Avis
**sur le projet de rationalisation du système d'assainissement
des eaux usées de Perpignan (Pyrénées-Orientales)**

N°Saisine : 2024-013997

Avis émis le 9 janvier 2025

Figure n°1 : carte de localisation du réseau d'assainissement de Perpignan et des canalisations de raccordement prévues

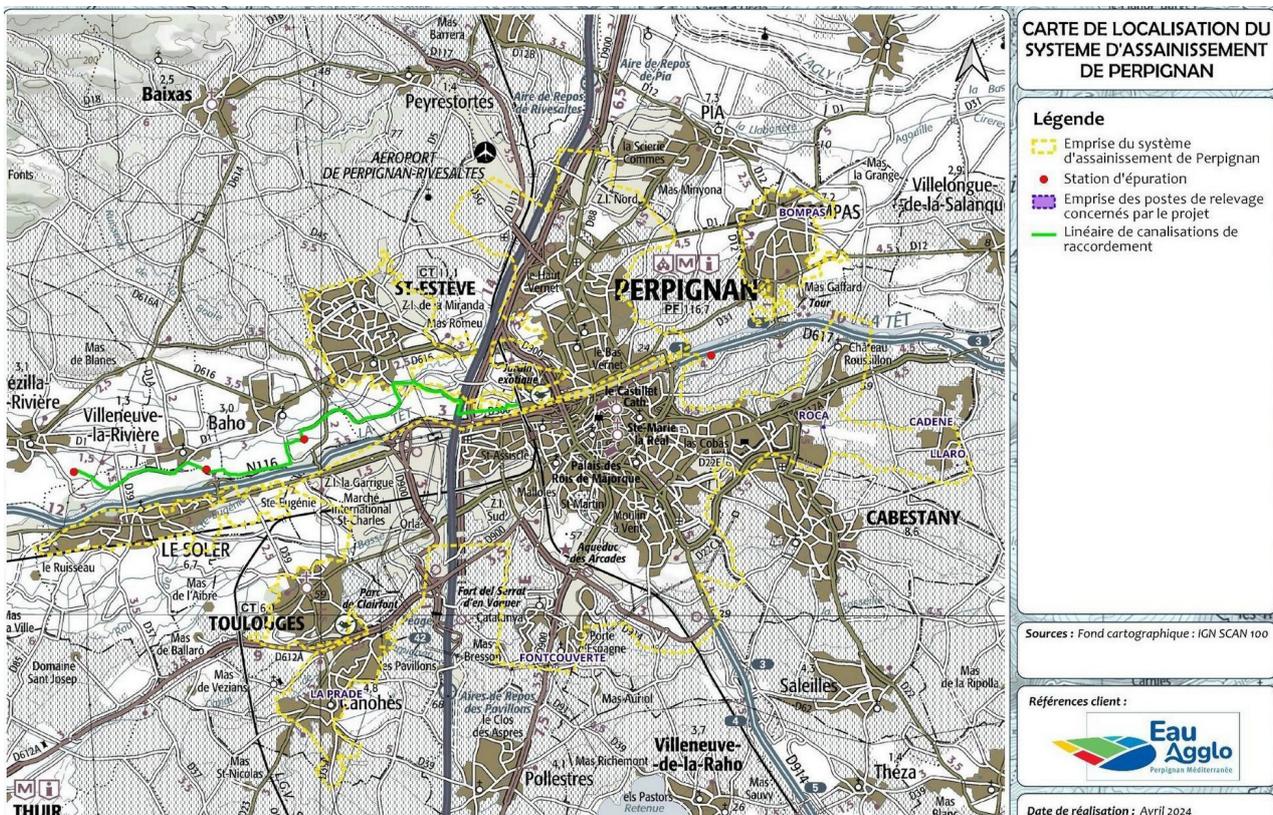
La MRAe relève en premier lieu que la description du projet ne figure pas dans l'étude d'impact et est à rechercher dans la pièce 2, et que la description des modalités de travaux n'apparaît dans aucun document (à l'exception des traversées de cours d'eau). Elle note la présentation de données chiffrées à l'appui des conclusions sans les modalités de calcul des résultats annoncés (comme le calcul de l'impact sur la qualité de l'eau).

La MRAe rappelle que l'étude d'impact doit être autoportante et recommande de compléter cette dernière par le descriptif du projet et des modalités d'exécution des travaux, et d'exposer le détail de l'ensemble des calculs conduisant aux résultats présentés.

Figure 11: n° : cartographie des enjeux sur le trajet des canalisations

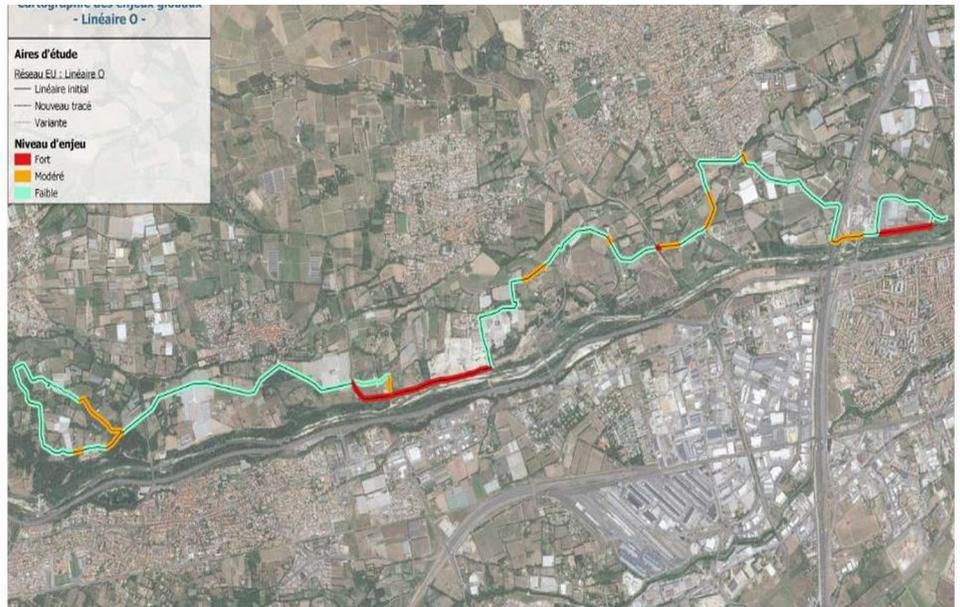
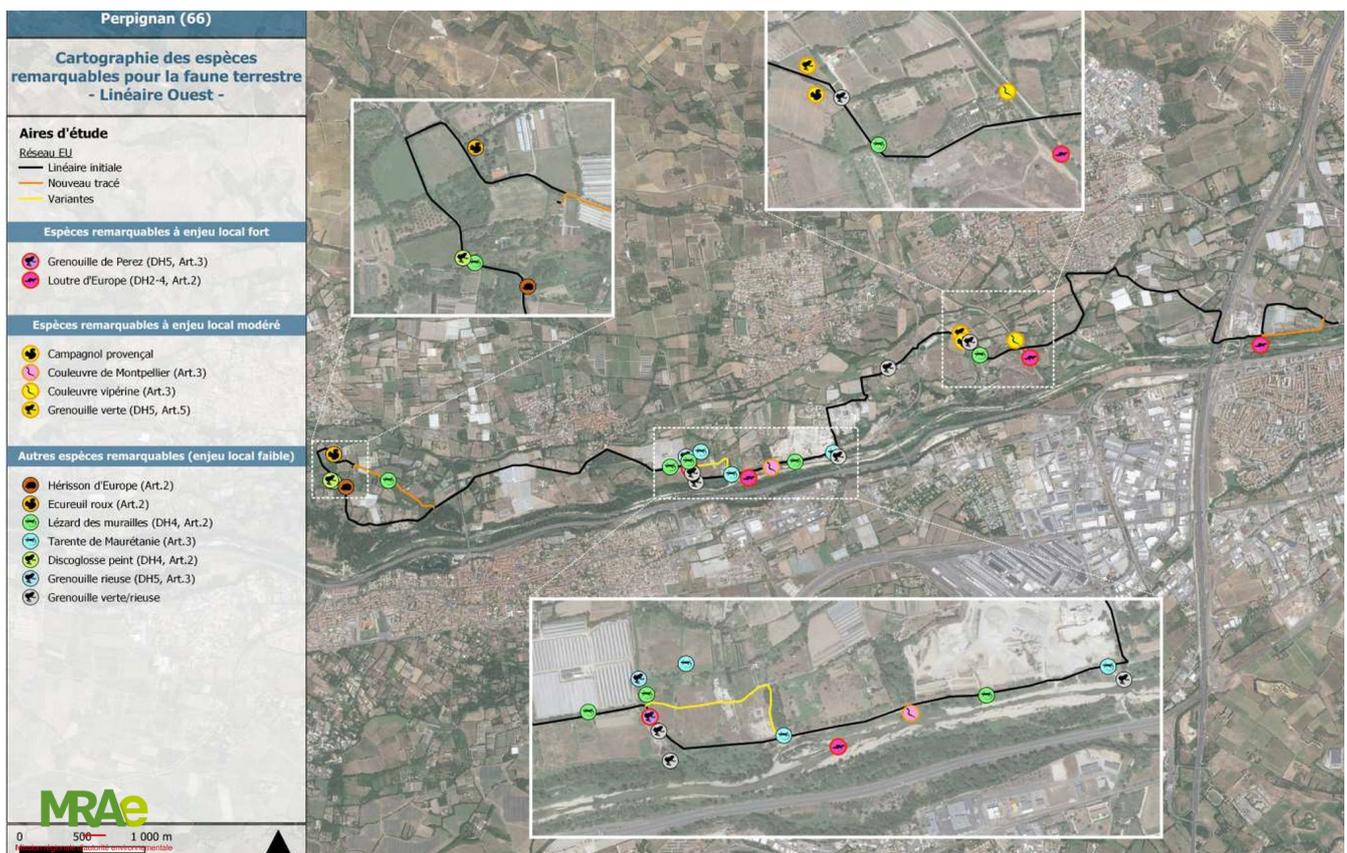
- la localisation de l'ensemble des zones retenues pour l'installation du chantier et le positionnement précis du tracé des canalisations ;
- la description des méthodes et engins utilisés pour la phase travaux ;
